**Avis délibéré de la mission régionale d'autorité environnementale sur le projet de mise aux normes, de construction de nouveaux locaux et d'augmentation du volume de production porté par la société laitière des volcans d'Auvergne (SLVA) sur la commune de Saint-Genès-Champanelle (63)**

**Avis n° 2022-ARA-AP-1368**

**Avis délibéré le 29 juillet 2022**

Figure 4: Localisation des nouveaux aménagements envisagés sur le site à proximité de l'entrepôt de stockage des produits finis (source: dossier)

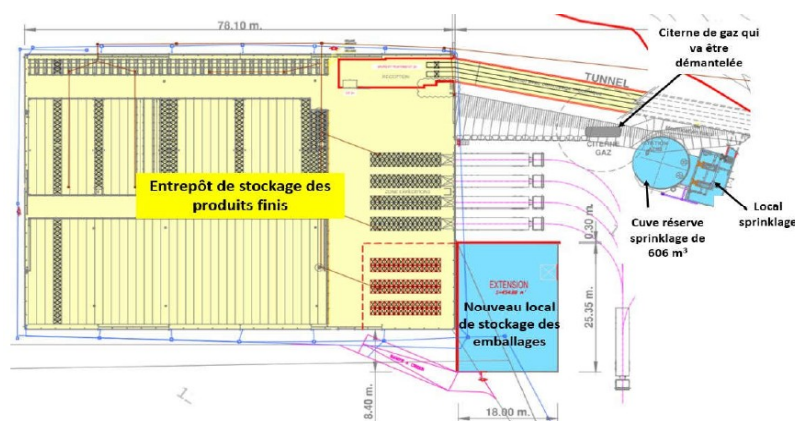
Le dossier ne présente pas clairement quelles sont les opérations du projet déjà réalisées et quelles sont celles restantes à réaliser.

**L'Autorité environnementale recommande de décrire précisément les différentes opérations constituant le projet et de préciser pour chacune leur statut (réalisé, en cours, à réaliser) et leurs caractéristiques.**
